Nýtt Aðalskipulag Kópavogs 2019 til 2040

Greinargerð /umsögn

Júlí 2021
Málsnúmer í one: 1901481, Aðalskipulag Kópavogs 2019-2040
1807024, Heimild til að hefja endurskoðun aðalskipulags
Afgreiðsla skipulagsráðs xx.xx. 2021
Afgreiðsla bæjarstjórnar xx.xx. 2021

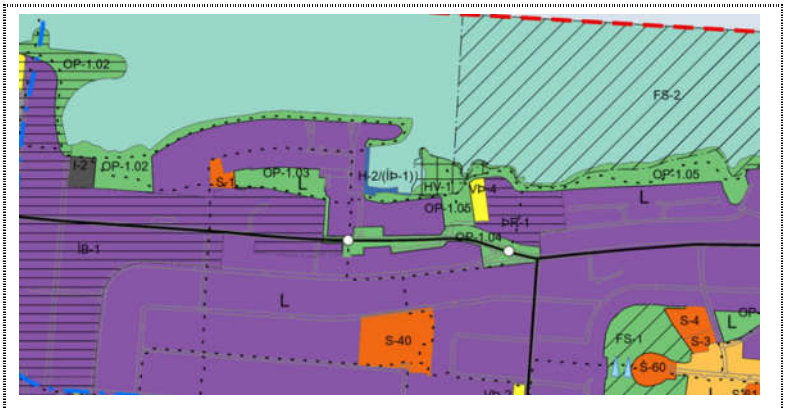
Tvenn undirgöng eru sýnd á auglýstum skipulagsuppdrætti undir Kársnesbraut. Lagt er til að þau göng sem liggja austar - verði færð enn austar - og þar með staðsett ofan við Landsréttarreitinn, sjá skýringarmynd fyrir neðan.

Vakin er athygli á að á skipulagsuppdrætti er tekið fram að heimilt sé að gera ráð fyrir undirgöngum á fleiri stöðum en sýndir eru á uppdrætti enda sé tilgangur að auka umferðaröryggi. Jafnframt er tekið fram að staðsetning sé leiðbeinandi.

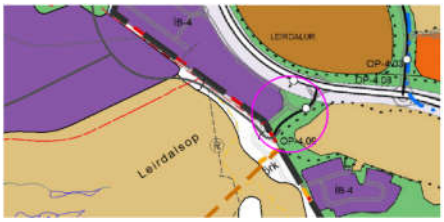
Á uppdrætti Aðalskipulags Kópavogs er sýnd göngubrú/undirgöng á Arnarnesvegi á Nónhæð sem ekki er sýnd í aðalskipulagi Garðabæjar. Tengistígur í Garðabæ endar við hringtorg örlítið austar. Hafa skal samráð um útfærslu þannig að stígakerfi sveitarfélaganna tengist á augljósan og rökréttan hátt.

Í Leirdalsopi er sýnd tengibraut til suðurs inn í Garðabæ og tengist hún safngötu sem sýnd er í ASGB í flokknum „aðrir vegir til skýringar". Sýna þarf tengingu við Garðabæ sem safngötu.

10.2: Tillögur að reiðleiðum með vísan til ábendinga

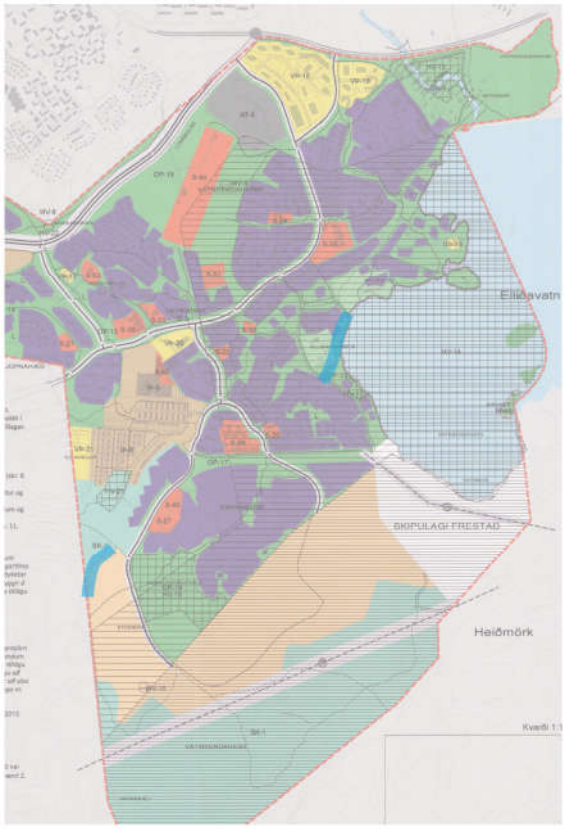
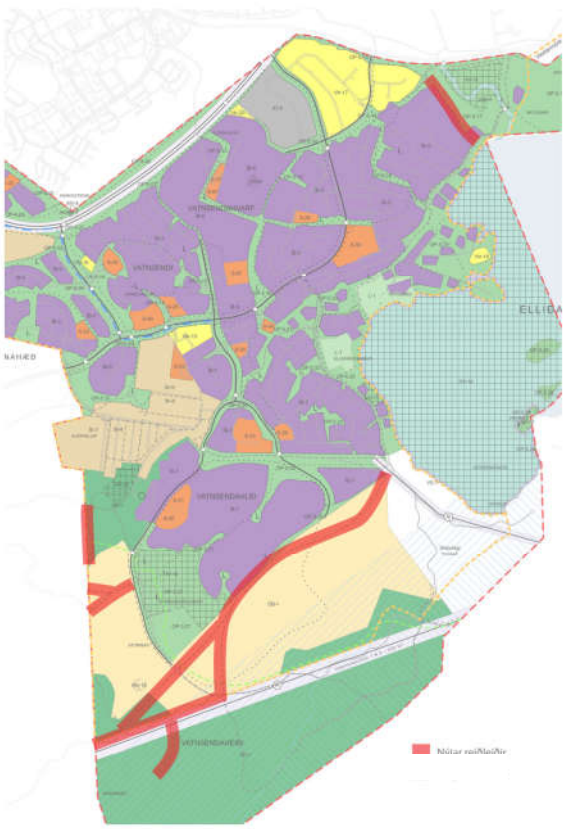
Stígakerfið á Vatnsendaheiðinni er ljómandi gott. Það tengir m.a. Kjóavallasvæðið vel við útmörkina, yfir í Garðabæ og Heiðmörk og margar leiðanna eru hringleiðir sem er kostur. Leiðirnar eru vel merktar á samræmdan hátt á höfuðborgarsvæðinu sem er til fyrirmyndar.

Með tilvísan í framkomnar athugasemdir og ábendingar Reiðveganefndar um reiðleiðir á Vatnsendaheiði er hér lagt til að á þéttbýlisuppdrátt nýs aðalskipulags verði bætt við leiðum suðaustast í heimalandinu frá Stóra-Bás að Vatnsendabotnum og í átt að Arnarbæli. Þessar tengingar ná Hjallaleiðinni sem og leiðinni inn í Grunnuvötnum í Garðabæ. *Sjá skýringarmyndir hér á eftir.*

10.3: Reiðleið í upplandi og undirgöng

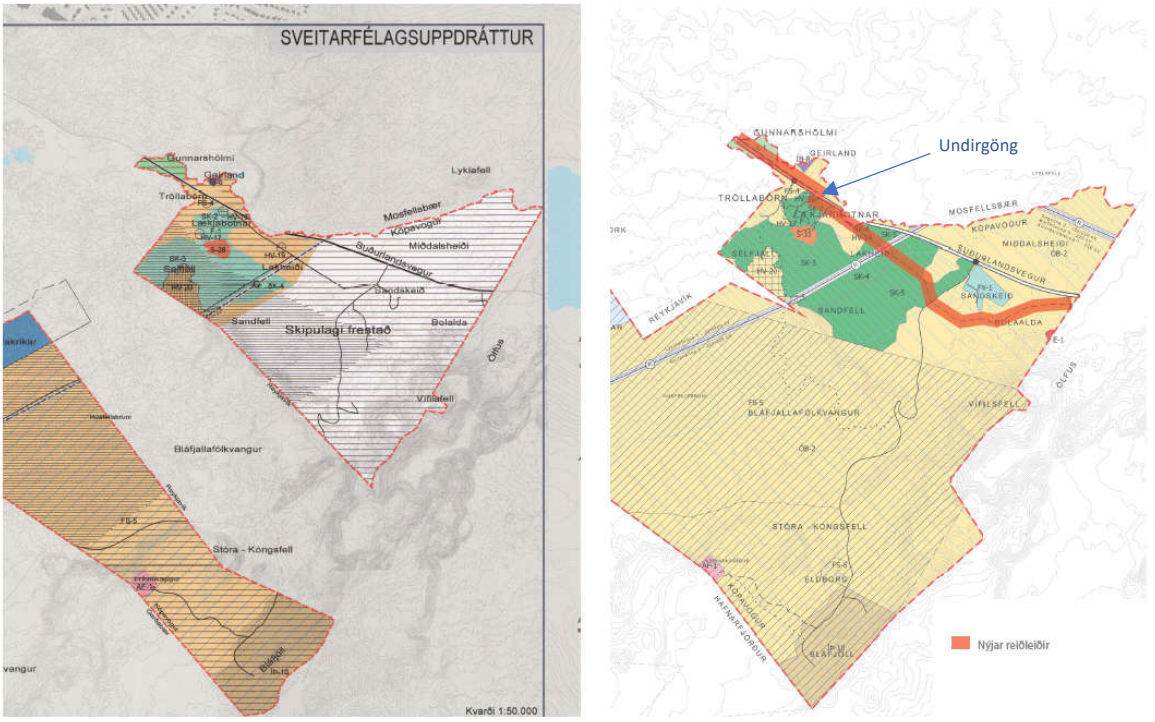
Eins og fram kemur í ofangreindri athugasemd þá hefur Vegagerðin nú hafið undirbúning að breikkun Suðurlandsvegar m.a. í lögsögu Kópavogs. Hafa skipulagsyfirvöld bæjarins og Vegagerðin fundað um þær fyrirhuguðu breytingar á veginum. Hönnunargögn Vegagerðarinnar sýna m.a. reiðleið meðfram Suðurlandsvegi að norðanverðu og reiðgöng undir veginn rétt neðan við Lögbergsbrekkuna þ.e. milli stöðva 10.200 og 10.300 (sbr. yfirlitsuppdrátt). Fyrirhuguð undirgöng tengjast síðan gömlu þjóðleiðinni austur.

***Hér er því lagt til að umrædd reiðleið verði færð inn á sveitarfélagsuppdrátt Aðalskipulags Kópavogs 2019-2040.** Sjá skýringarmyndir hér á eftir.*

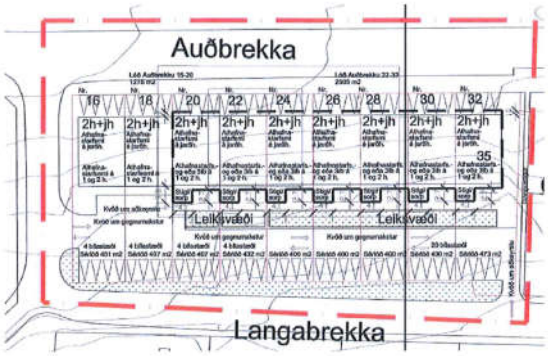
Í dag er aðeins heimilt að hafa 3 íbúðir á 1. og 2. hæð húsa 20-32, en 16 oh 18 eru undanskilin.

Ég óska eftir því að í Þróunarsvæði 2 verði gert verði ráð fyrir 36 íbúðum á þessum deiliskipulagsreit í stað 21 íbúðir eins og það er í dag.
